Numer ogłoszenia: 531162-N-2020, znak sprawy u Zamawiającego: ZP.271.07.2020

ODWOŁANIE

**w postępowaniu o udzielenie zamówienia publicznego prowadzonym przez Gminę Suchy Las
w trybie przetargu nieograniczonego pod nazwą „Modernizacja oświetlenia
Ulicznego na terenie gminy suchy wraz z zapewnieniem finansowania”**

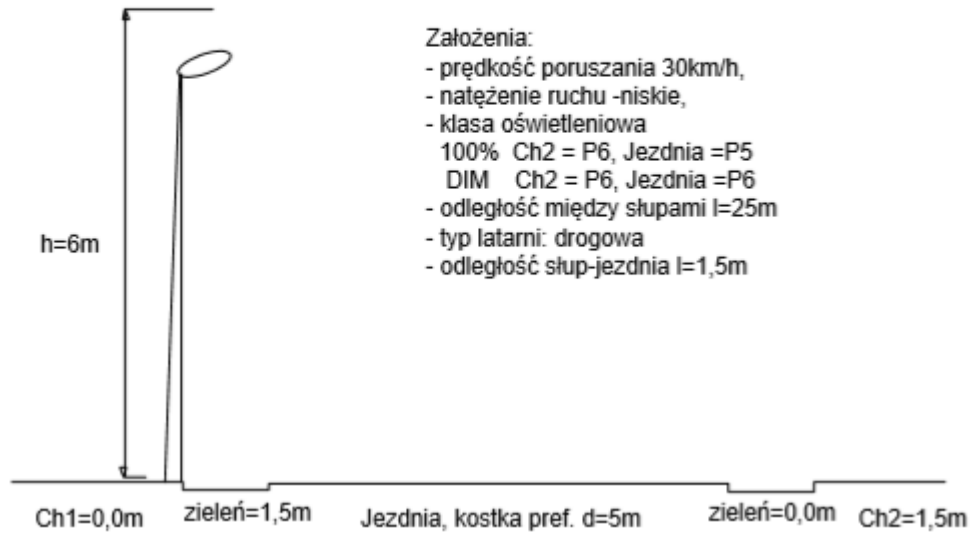
Ponadto, w 51 przypadkach (sytuacjach drogowych) dla których wykonawca zobowiązany jest wykonać obliczenia pominięto istotne dane/ustalono nieprecyzyjne wymogi – wyszczególnienie poniżej:

Lp.	Przekrój	Ulica	Uwaga
1	Zielątkowo przekrój 1	ul. Moraczewskich	Podano klasę dla chodników jednak ich szerokość wynosi 0 m
2	Zielątkowo przekrój 2	ul. Wyrzykowskiej (od Sportowej i od Pogodnej)	Podano wymiar dla chodnika Ch1, jednak nie podano klasy
3	Złotniki przekrój 2	ul. Kwiatowa	Podano klasę dla chodnik Ch2 jednak jego szerokość wynosi 0 m.
4	Złotniki przekrój 4	ul. Koźlarzowa	Podano klasę dla chodnik Ch2 jednak jego szerokość wynosi 0 m.
5	Złotniki przekrój 5	ul. Rydzowa	Podano klasę dla chodnik Ch1 jednak jego szerokość wynosi 0 m. (Dla 100% mocy)
6	Złotniki przekrój 5	ul. Kurkowa	Podano klasę dla chodnik Ch2 jednak jego szerokość wynosi 0 m
7	Złotniki przekrój 6	ul. Borowikowa	Podano klasę dla chodnik Ch1 jednak jego szerokość wynosi 0 m
8	Złotniki przekrój 7	ul. Tulipanowa	Podano klasę dla chodnik Ch2 jednak jego szerokość wynosi 0 m
9	Złotniki przekrój 8	ul. Konwaliowa, Różana	Podano klasę dla chodnik Ch2 jednak jego szerokość wynosi 0 m

10	Złotniki przekrój 8	ul. Bociania	Podano klasę dla chodnik Ch2 jednak jego szerokość wynosi 0 m. (Dla 100% mocy)
11	Złotniki przekrój 9	ul. Łabędzia	Podano klasy dla chodników jednak ich szerokość wynosi 0 m.
12	Złotniki przekrój 10	ul. Ptasi Zaułek	Podano klasę dla chodników jednak ich szerokość wynosi 0 m
13	Złotniki przekrój 11	ul. Kukułcza	Podano wymiar dla chodnika Ch2, jednak nie podano klasy
14	Złotniki przekrój 12	ul. Jaskółcza	Podano klasę dla chodnik Ch1 jednak jego szerokość wynosi 0 m. Podano wymiar dla chodnika Ch2
15	Złotniki przekrój 12	ul. Muchomorowa	Podano wymiar dla chodnika Ch2, jednak nie podano klasy
16	Złotniki przekrój 14	ul. Sosnowa	Podano klasę dla chodnik Ch2 jednak jego szerokość wynosi 0 m. (Dla 100% mocy)
17	Złotniki przekrój 17	ul. Pawłowicka (od torów PKP do Kochanowskiego)	Nie podano wymagań dla ściemnionej oprawy (dla 100% przyjęto najniższe klasy)
18	Złotniki przekrój 18	ul. Kochanowskiego	Podano wymiar dla chodnika Ch2, jednak nie podano klasy dla chodnika Ch2 (DIM)

19	Złotniki przekrój 18	ul. Pawłowicka (od ul. Obornickie do poligonu)	Nie podano wymagań dla ściemnionej oprawy (dla 100% przyjęto najniższe klasy)
20	Złotniki przekrój 19	ul. Pawłowicka (od ul. Obornickie do poligonu)	Nie podano wymagań dla ściemnionej oprawy (dla 100% przyjęto najniższe klasy)
21	Złotniki przekrój 19	ul. Maślakowa	Podano klasę dla chodnik Ch1 jednak jego szerokość wynosi 0 m.
22	Złotniki przekrój 20	ul. Smardzowa	Podano klasę dla chodnik Ch1 jednak jego szerokość wynosi 0 m.
23	Złotniki przekrój 23	ul. Muchomorowa	Nie podano wymagań dla ściemnionej oprawy (dla 100% przyjęto najniższe klasy)
24	Złotniki przekrój 23	ul. łącznik Ptasi Zaułek - Sowia	Nie podano wymagań dla ściemnionej oprawy (dla 100% przyjęto najniższe klasy)
25	Złotniki przekrój 24	ul. Borowikowa	Podano klasę dla chodnik Ch1 jednak jego szerokość wynosi 0 m.
26	Złotniki przekrój 25	ul. Okrężna	Nie podano wymagań dla ściemnionej oprawy (dla 100% przyjęto najniższe klasy)

27	Złotniki przekrój 25	ul. Łągiewnicka (od ul. Obornickiej do poligonu)	Nie podano wymagań dla ściemnionej oprawy (dla 100% przyjęto najniższe klasy)

28	Złotniki przekrój 27	ul. Słoneczna	Nie podano wymagań dla ściemnionej oprawy (dla 100% przyjęto najniższe klasy)
29	Złotniki przekrój 27	ul. Maślakowa	Nie podano wymagań dla ściemnionej oprawy (dla 100% przyjęto najniższe klasy), oraz wymagań dla chodników, chociaż została podana ich szerokość
30	Złotniki przekrój 28-1	ul. Obornicka SOU-18 "odcinek B"	Nie podano klasy dla chodnika Ch1 dla 100% mocy oprawy
31	Złotniki przekrój 28-2	ul. Obornicka SOU-18 "odcinek D"	Nie podano klasy dla chodnika Ch1 dla 100% mocy oprawy
32	Złotniki przekrój 29-1	ul. Obornicka SOU-15 "odcinek A"	Podano wymiar dla chodnika Ch1, jednak nie podano klasy
33	Złotniki przekrój 29-1	ul. Obornicka SOU-15 "odcinek B"	Podano klasę dla chodnik Ch1 jednak jego szerokość wynosi 0 m. Podano wymiar dla chodnika Ch2, Nie podano klasy chodnika dla 100% mocy oprawy
34	Złotniki przekrój 31	ul. Działkowa	Podano wymiar dla chodnika Ch2, jednak nie podano klasy dla chodnika Ch2 (DIM)

35	Suchy Las przekrój 5	ul. Bajkowa	Podano klasę dla chodnik Ch1 jednak jego szerokość wynosi 0 m
36	Suchy Las przekrój 6	ul. Cedrowa	Podano klasę dla chodnik Ch1 jednak jego szerokość wynosi 0 m. Podano wymiar dla chodnika Ch2
37	Suchy Las przekrój 7	ul. Powstańców Wlkp. (przedszkole SOU 10)	Podano klasę dla chodnik Ch1 jednak jego szerokość wynosi 0 m. Podano szerokość jezdni jednak nie podano klasy
38	Suchy Las przekrój 11	ul. Aroniowa	Podano klasę dla chodnik Ch1 jednak jego szerokość wynosi 0 m
39	Suchy Las przekrój 11	ul. Malinowa	Podano klasę dla chodnik Ch1 jednak jego szerokość wynosi 0 m. Podano wymiar dla chodnika Ch2
40	Suchy Las przekrój 18	ul. Meteorytowa	Nie podano wymagań dla ściemnionej oprawy (dla 100% przyjęto najniższe klasy)
41	Suchy Las przekrój 27	ul. Chmielna	Podano klasę dla chodnik Ch2 jednak jego szerokość wynosi 0 m
42	Suchy Las przekrój 36	ul. Podjazdowa	Podano klasę dla chodnik Ch1 jednak jego szerokość wynosi 0 m. Podano wymiar dla chodnika Ch2

43	Suchy Las przekrój 38	ul. Szkółkarska	Podano klasę dla chodnik Ch1 jednak Ch1 nie występuje w przekroju
44	Suchy Las przekrój 39	ul. Powstańców Wlkp. (rondo)	Nie podano wymagań dla ściemnionej oprawy (DIM)
45	Suchy Las przekrój 40-1	ul. Obornicka (skrzyżowanie z ul. Bogusławskiego)	Nie podano klas dla chodników
46	Suchy Las przekrój 41-1	ul. Obornicka (droga wewnętrzna) odcinek "B"	Podano klasę dla chodnik Ch1 jednak nie występuje on w przekroju. Podano wymiar dla chodnika Ch2
47	Suchy Las przekrój 42-2	Przekrój B	Nie podano wymagań dla Ch2
48	Suchy Las przekrój 43-1	ul. Szkolna Basen i CKiBP Przekrój "A"	Nie podano wymagań dla chodników.
49	Suchy Las przekrój 43-3	Przekrój "D" parking	Nie podano wymagań dla chodników.
50	Goleńczewo przekrój 4	ul. Remiza strażacka	Brak wymagań dla ściemnionej oprawy (DIM)
51	Jelonek przekrój 3	ul. Brzozowa	Podano klasę dla chodników jednak ich szerokość wynosi 0 m

e) doprecyzowanie wymogów dla 53 przypadków (sytuacji drogowych) i uzupełnienie założeń projektowych dla SOU-9 ul. Borówkowa w miejscowości Suchy Las;
